Commission économique pour l'Europe**Comité des transports intérieurs****Groupe de travail du transport des denrées périssables****Soixante-neuvième session**

Propositions d'amendements à l'ATP: propositions en suspens**Manuel ATP****Marquage des engins multitempératures****Communication du Gouvernement portugais***Résumé*

Résumé analytique:	Il convient d'actualiser le paragraphe 2 de la section B de l'appendice 3 de l'annexe 1 et le paragraphe 2 de l'appendice 4 de l'annexe 1 en y faisant figurer les marques pour les engins multitempératures, compte tenu de l'entrée en vigueur, le 23 septembre 2013, de la méthode d'essai pour cette catégorie d'engin.
Mesure à prendre:	Discussion et approbation.
Documents:	Aucun.

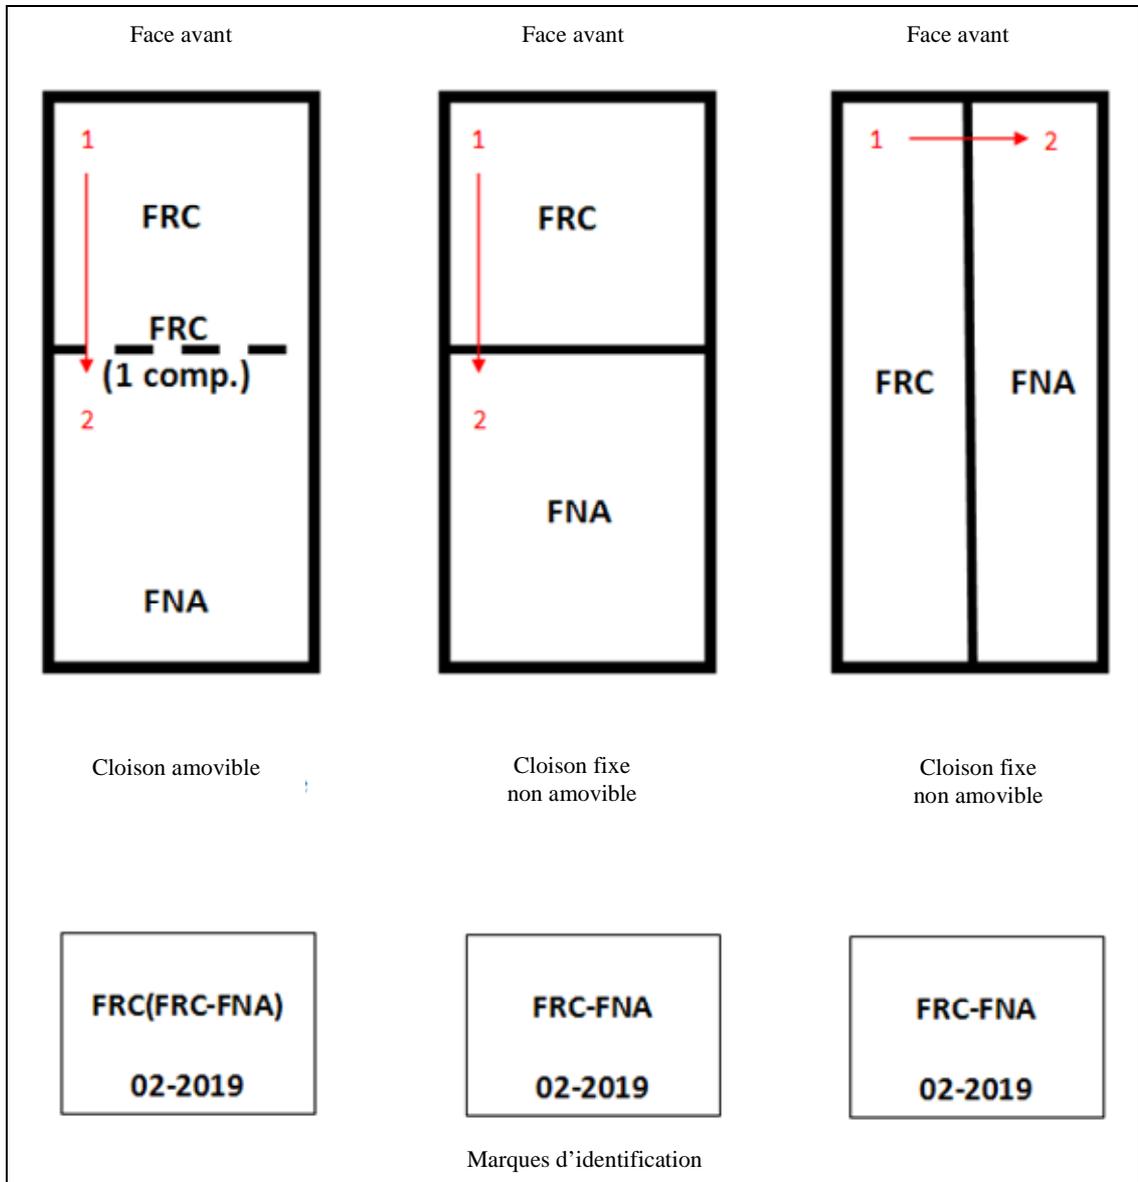
3. Au paragraphe 2 de la section B de l'appendice 3 de l'annexe 1, après le modèle de plaque existant, ajouter un nouveau modèle pour les engins multitempératures, ainsi conçu:

ATP AGRÉE POUR LE TRANSPORT DES DENRÉES PÉRISSABLES
AGRÉMENT: [GB-LR-456789]*
ENGINE: [A1234567]
MARQUE ATP: FRC(FRC-FNA)*
VALABLE JUSQU'AU: [02-2019]*

«Exemples de marques d'identification pour les engins multitempératures:

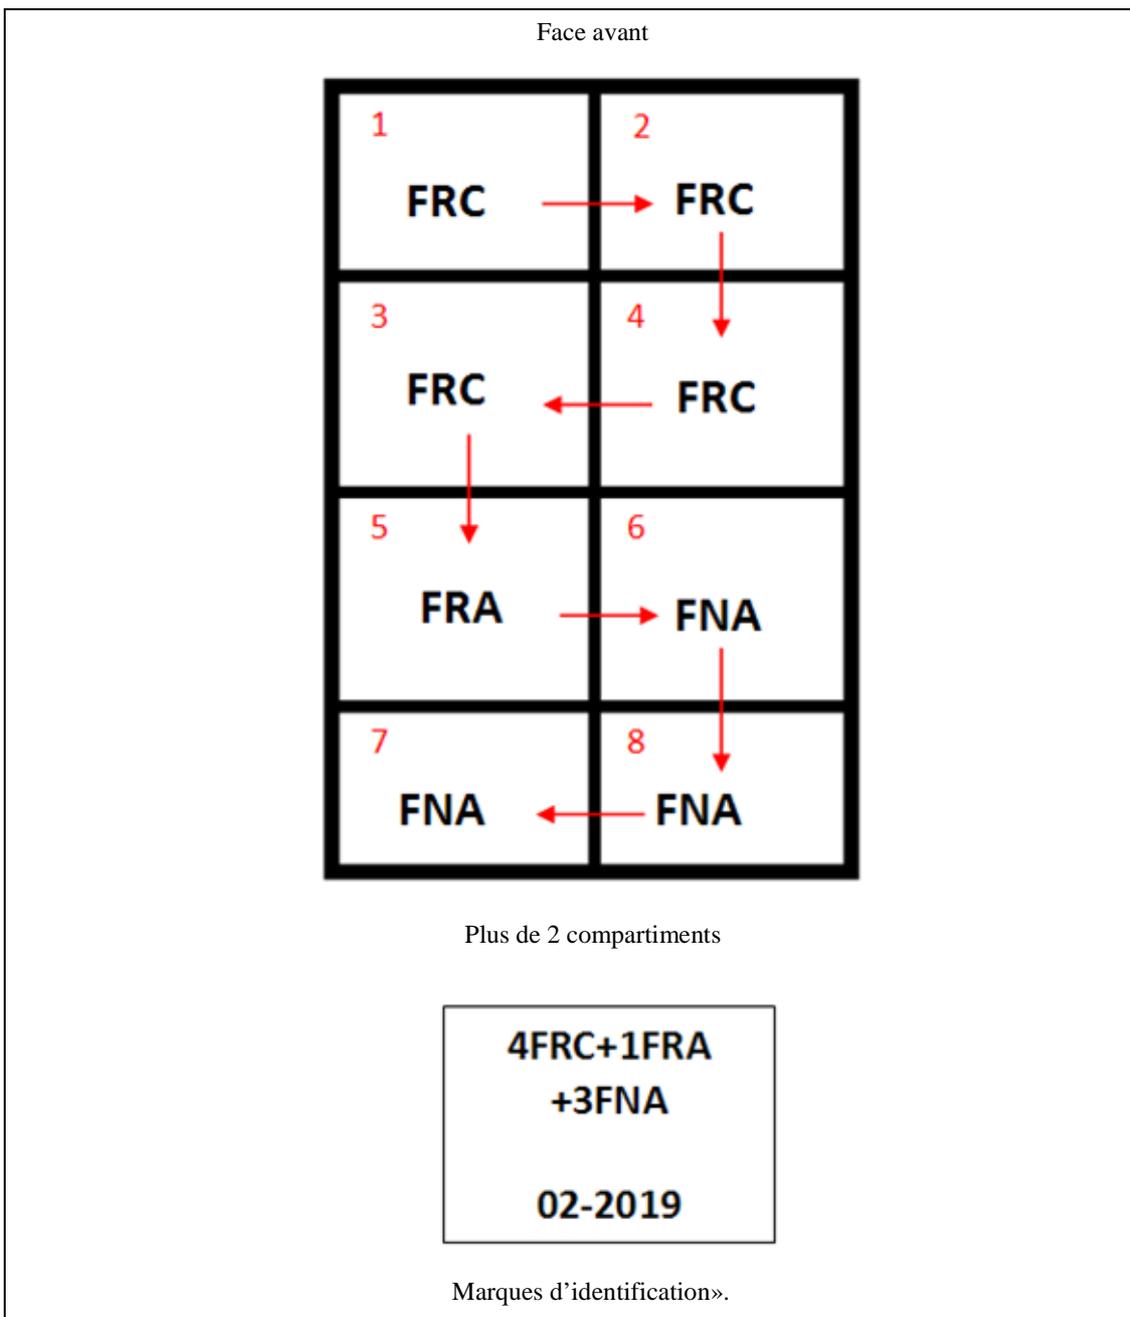
4. À l'appendice 4 de l'annexe 1, après le nouveau paragraphe 3, ajouter ce qui suit:

2 compartiments:

Plus de 2 compartiments:
